新規制基準に係る廃棄物管理施設の 設計及び工事の計画の認可申請における 第2回審査会合の質問回答

令和6年3月7日

国立研究開発法人日本原子力研究開発機構
高速炉・新型炉研究開発部門 大洗研究所
環境保全部

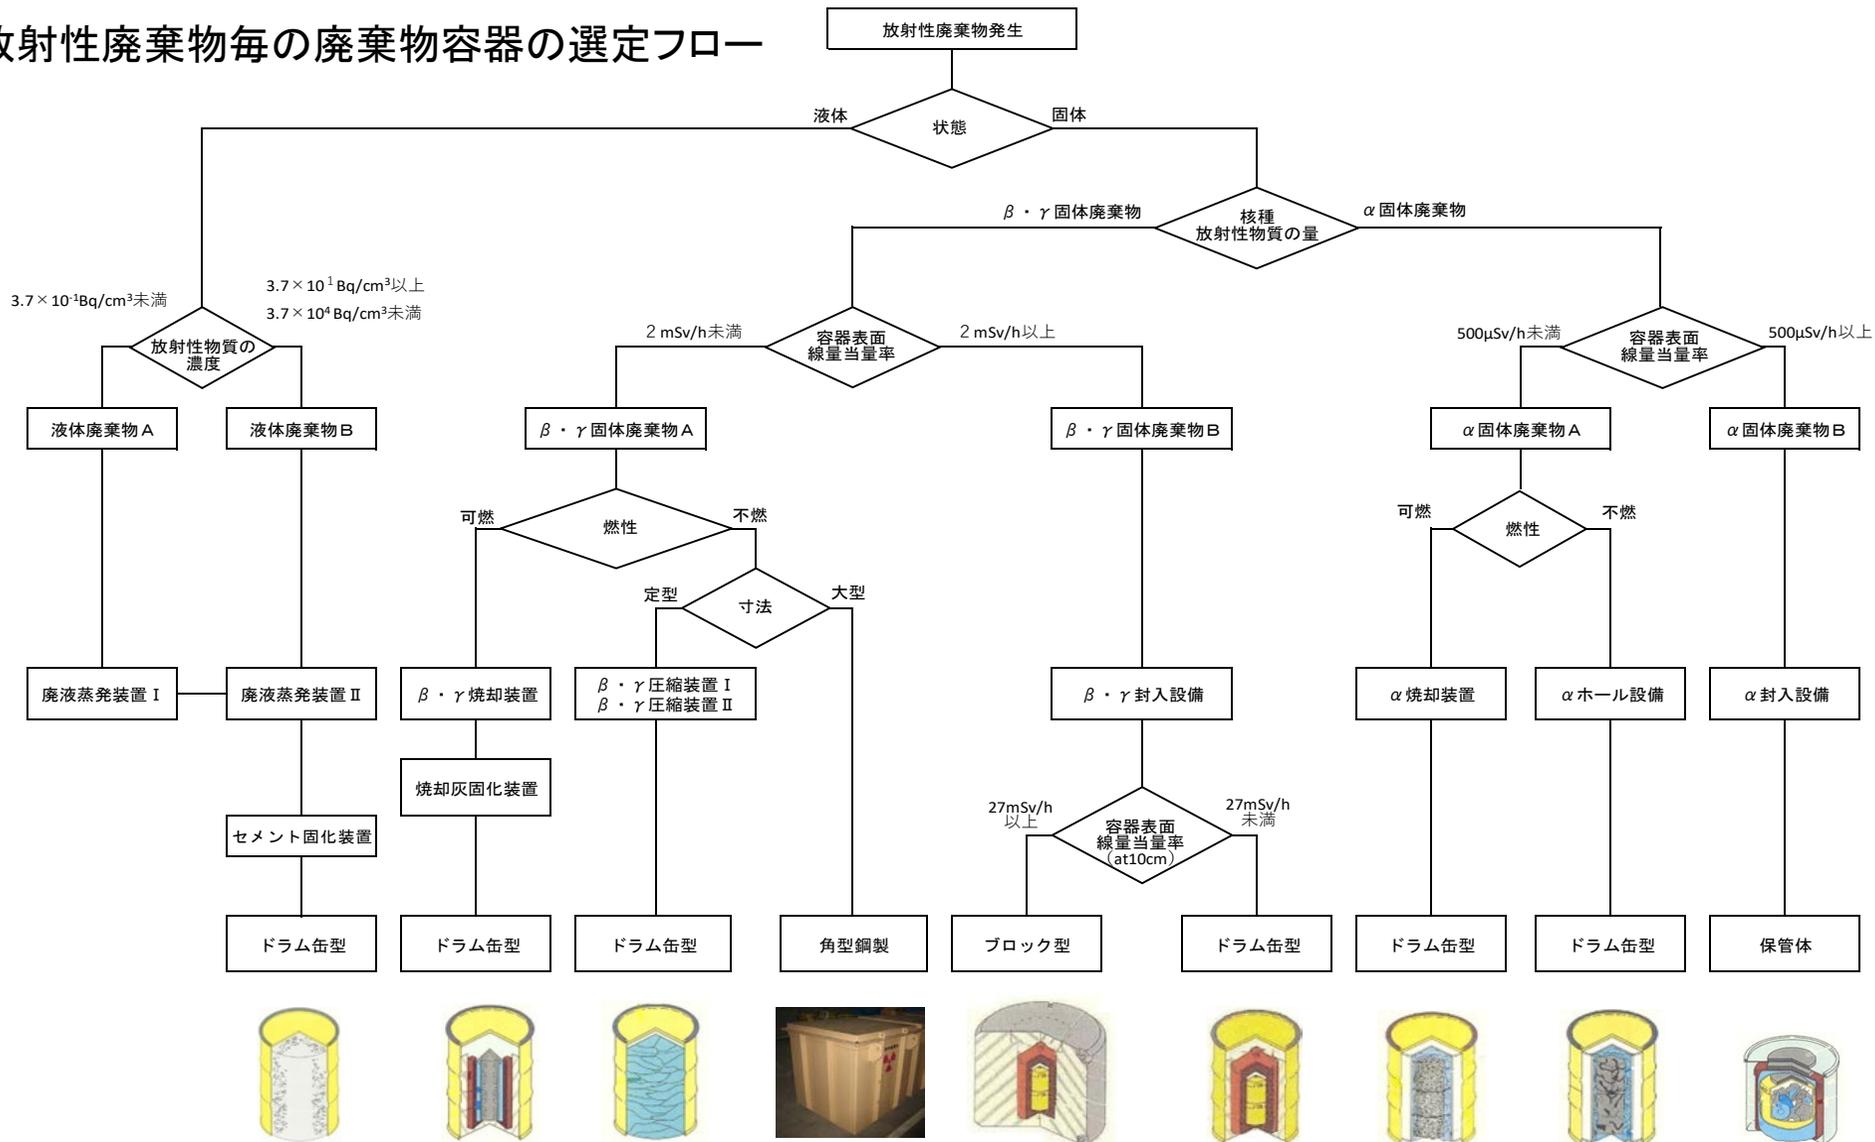
資料139頁 管理する廃棄物の性状を考慮した設計について、核種と線量と寸法を考慮して容器を選定していることが読み取れない。

<回答No.9>

133頁に記載した設計方針に、廃棄物を線量でAとBに区分していること、液体廃棄物はドラム缶を標準としていることなど、線量と性状によって、容器を選定していることをフローで説明する。

放射性物質の含有量に応じた区分表を次頁に示す。
